**AVIS RELATIF À LA PROTECTION
CONTRE LES EVENTUELS EFFETS NOCIFS ET NUISANCES
PROVOQUÉS PAR LES RAYONNEMENTS NON IONISANTS
GÉNÉRÉS PAR DES ANTENNES ÉMETTRICES STATIONNAIRES**

Commune : TOURNAI - Exploitant : PROXIMUS

Référence exploitant : 69LIB_01

Rapport n° 824 / 2025

Figure 1 : Vue en plan des lieux de séjour et des points de contrôle

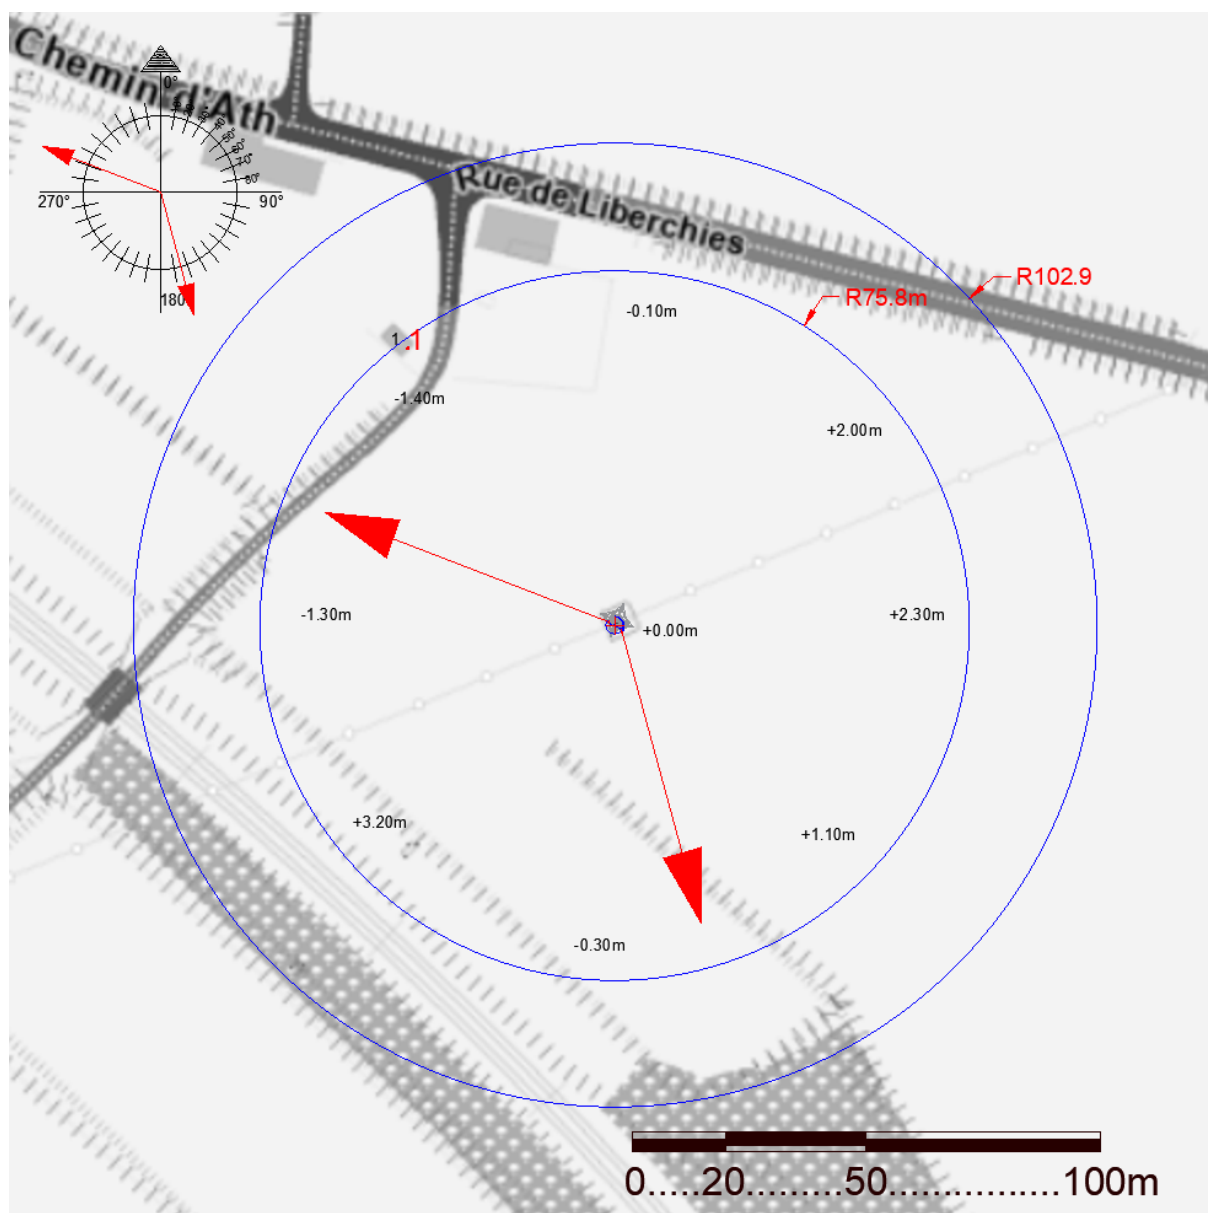
Les fréquences d'émission, la puissance rayonnée par chacune des antennes et leur gain permettent de déterminer le rayon de la zone à analyser. Tout dépassement de la limite par installation est exclu en dehors de cette zone. Le tableau 2 reprend les 35 LS² pour lesquels l'indice d'exposition est le plus élevé. Les différentes colonnes indiquent :

- le numéro du point de contrôle repris sur un des plans de la figure 1;
- le numéro du LS dans lequel se trouve le point de contrôle de la 1^{ère} colonne ;
- l'atténuation d'obstacle prise en compte pour le calcul de l'indice d'exposition dans le LS ;
- le résultat du calcul de l'indice d'exposition.

N° point de contrôle	LS	Atténuation (dB)	Indice d'exposition relatif à la limite par installation IE_i
1	1	3,0	0,240

En ce qui concerne les antennes de l'installation mentionnées dans le tableau 1, la distance maximale à laquelle la limite pourrait être atteinte, à l'extérieur, est égale à 86,2 m. S'il n'y a pas de LS à une distance inférieure, les antennes respectent forcément la limite d'immission.

Dans le cas des LS situés à l'intérieur des bâtiments, une atténuation d'obstacle est prise en compte et il en résulte que la distance maximale à laquelle la limite pourrait être atteinte se réduit à 61,4 m.

Figure 2 : Vue en plan des installations d'antennes dans un rayon de 300 mètres autour de l'installation faisant l'objet de la demande d'avis

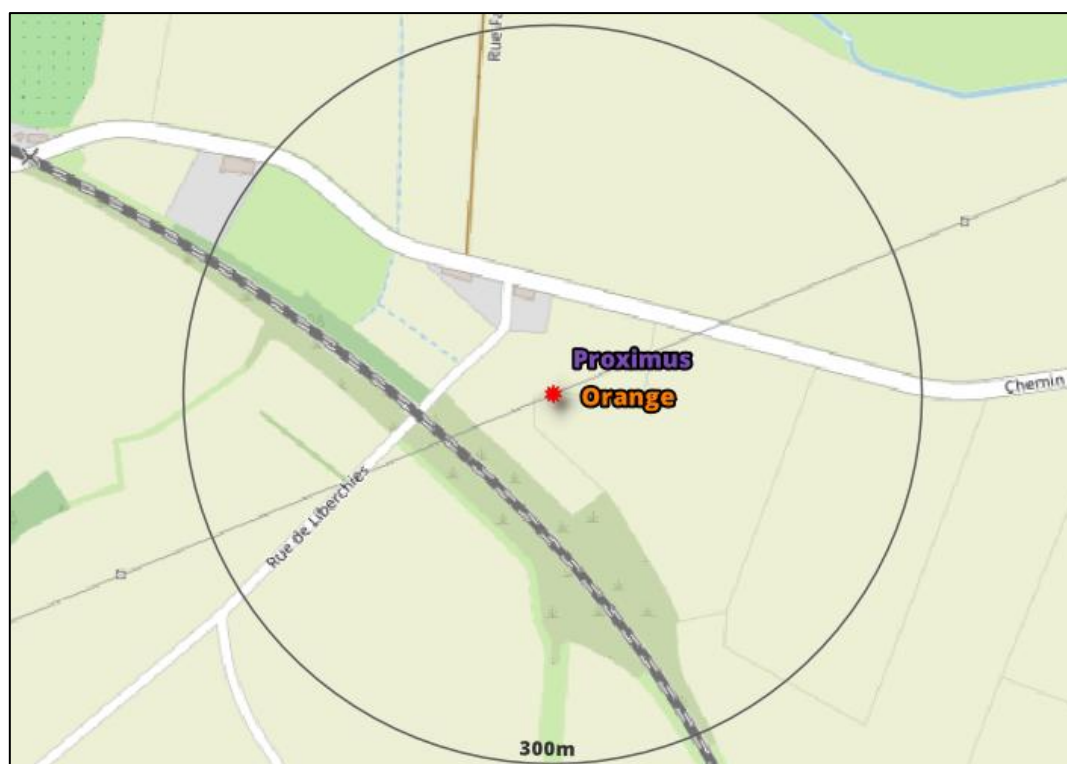
Le plan en projection verticale de la figure 2 indique la localisation des installations d'antennes émettrices stationnaires visées par le décret et situées dans un rayon de 300 mètres autour de l'installation référencée dans le paragraphe 2 et localisée au centre du cercle. Les données de localisation de ces antennes et les avis correspondant sont accessibles via le cadastre en ligne des antennes émettrices stationnaires⁸. Les installations prises en compte dans l'évaluation du respect de la limite cumulative sont les installations d'antennes émettrices déclarées en service par l'exploitant à la date du présent avis, à l'exception de l'installation référencée dans le paragraphe 2 et éventuellement d'autres installations ayant fait l'objet d'une demande d'avis à la même date et qui sont situées à l'intérieur de la zone de 300 mètres de rayon.

L'évaluation du respect de la limite cumulative repose sur la prise en compte des cas suivants :

- a) il y a au plus 4 installations d'antennes émettrices stationnaires présentes dans la zone d'évaluation de 300 mètres de rayon représentée dans la figure 2, y inclus l'installation référencée dans le paragraphe 2 : la limite cumulative définie à l'article 4, §2 du décret est nécessairement respectée dans les lieux de séjour à l'intérieur de la zone d'évaluation de 300 mètres de rayon ;

- b) il y a exactement 5 installations d'antennes émettrices stationnaires présentes dans la zone d'évaluation de 300 mètres de rayon représentée dans la figure 2, y inclus l'installation référencée dans le paragraphe 2 et il existe, pour 3 ou 4 de ces installations, un avis attestant le respect de la limite abrogée de 3 V/m : la limite cumulative définie à l'article 4, §2 du décret est nécessairement respectée dans les lieux de séjour à l'intérieur de la zone d'évaluation de 300 mètres de rayon ;

- c) dans tous les autres cas, il a été vérifié que la limite cumulative définie à l'article 4, §2 du décret n'est pas dépassée dans les lieux de séjour sur base du nombre d'installations localisées dans la zone d'évaluation de 300 mètres de rayon représentée dans la figure 2, de leur localisation ainsi que des données inscrites dans la figure 1 et au paragraphe 4 du présent avis et dans les avis attestant le respect de la limite par installation ou de la limite abrogée de 3 V/m relatifs aux autres installations reprises dans la figure 2.

Compte tenu des considérations ci-dessus, il apparaît que l'intensité du rayonnement électromagnétique généré, dans les lieux de séjour situés dans un rayon de 300 mètres autour de l'installation référencée dans le paragraphe 2, par l'ensemble des antennes émettrices stationnaires de l'ensemble des exploitants du même site d'antennes émettrices stationnaires respecte la limite fixée à l'article 4, § 2 du décret.
